# 発電用原子炉施設に係る 特定機器の設計の型式証明申請 コメント管理表及びコメント回答

2024年1月16日  
トランスニュークリア(株)

# 審査会合におけるコメント管理表

図7-1 燃料の収納条件

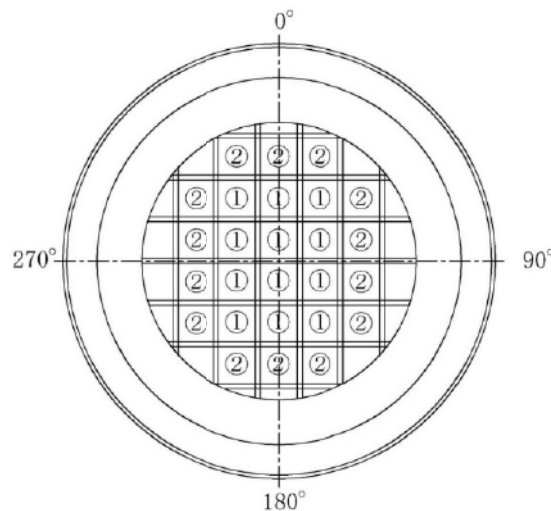
(審査会合コメント:No.7)

被覆管応力が100MPa以下を満足する条件と評価結果を示すこと。その際の評価条件は、除熱解析条件と整合性を図ること。

(ヒアリングコメント:No.21-4)

被覆管の腐食厚さを考慮した現実的な条件として腐食厚さは10%として周方向応力が100MPa以下となるように見直すこと。

### 1. 発熱量制限の設定

使用済燃料集合体をTK-26型に収納するにあたり、15×15燃料のみを収納する場合、又は、17×17燃料及び15×15燃料を混載する場合、燃料の発熱量を以下のとおり制限する。**ただし、被覆管の温度及び内圧評価においては、この制限値に対して5%の保守性を考慮する。**なお、17×17燃料のみを収納する場合は、補足説明資料16-4の発熱量と同じである。

- 特定兼用キャスク1基当たりの発熱量  以下
- 中央部(①)に収納する燃料の発熱量  以下
- 外周部(②)に収納する燃料の発熱量  以下

- ①: 燃焼度が48,000MWd/t以下(17×17燃料)、又は、47,000MWd/t以下(15×15燃料)の使用済燃料集合体の収納位置
- ②: 燃焼度が44,000MWd/t以下(17×17燃料)、又は、43,000MWd/t以下(15×15燃料)の使用済燃料集合体の収納位置
